**Forum mondial de l'harmonisation
des Règlements concernant les véhicules**

Groupe de travail des dispositions générales de sécurité

Règlement ONU n° 35 (Pédales de commande)**Proposition de série 01 d'amendements au Règlement ONU
n° 35 (Pédales de commande)****Communication de l'expert de l'Organisation internationale
des constructeurs d'automobiles***

Annexe 1, point 5, modifier comme suit :

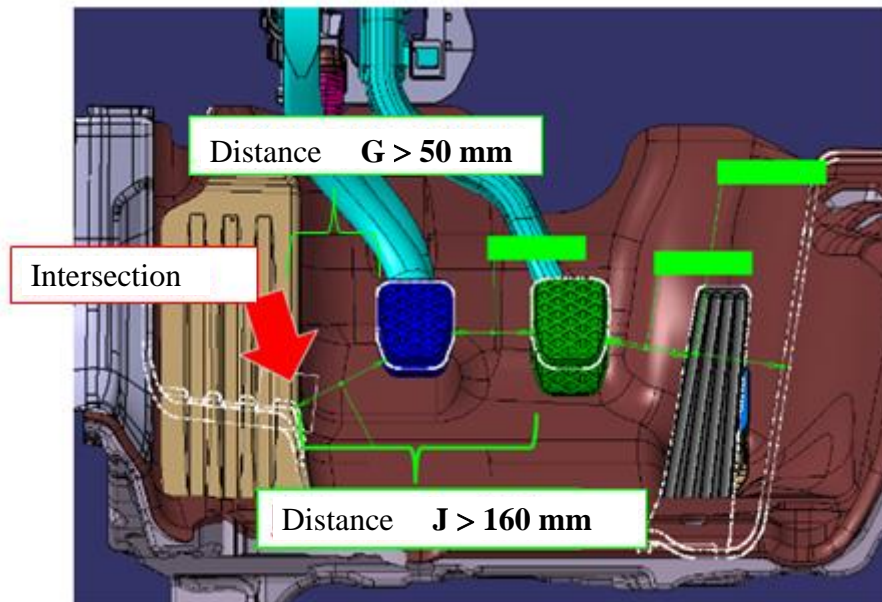
« 5. Description sommaire du type de véhicule en ce qui concerne la disposition des pédales de commande et **du repose-pied**..... ».

Trois pédales – Transmission classique

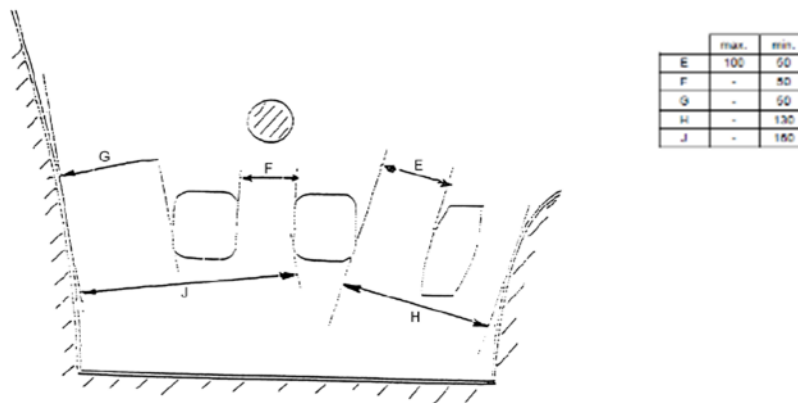
« 5.7 Les distances entre la projection de la pédale du frein de service sur le plan de référence “P” et l’intersection de chacune des parois avec ce plan, indiquées respectivement comme “H” et “J” dans l’annexe 4, doivent être ≥ 130 mm vers la droite et ≥ 160 mm vers la gauche pour les véhicules à trois pédales, et ≥ 130 mm vers la droite et ≥ 120 mm vers la gauche pour les véhicules à deux pédales.

Si un repose-pied tel que déclaré par le constructeur a été installé pour le pied gauche du conducteur, la plus petite distance entre la pédale la plus à gauche et la paroi doit être mesurée au-dessus du repose-pied et la distance minimum entre la projection de la pédale la plus à gauche et ce repose-pied sur le plan de référence “P” doit être ≥ 50 mm. ».

2. La présente proposition précise donc la méthode de mesure des distances latérales entre les pédales et la « paroi » la plus proche à leur gauche. Pour des raisons de sécurité et de confort, les repose-pied sont prévus pour le pied gauche du conducteur. Le plan d’appui de tels repose-pied peut empiéter sur le plan de mesure « P ». La présente proposition précise que dans de tels cas la distance minimale requise pour le pied gauche est mesurée au sommet du repose-pied plutôt qu’entre la pédale la plus à gauche et le repose-pied lui-même.

3. Pour assurer une course dégagée de la pédale la plus à gauche (que ce soit le frein de service ou l’embrayage) une distance minimale supplémentaire est introduite entre cette pédale et le repose-pied.
4. Cette proposition est présentée sous la forme d’une nouvelle série d’amendements car elle est susceptible d’entraîner des contraintes supplémentaires pour certains constructeurs.
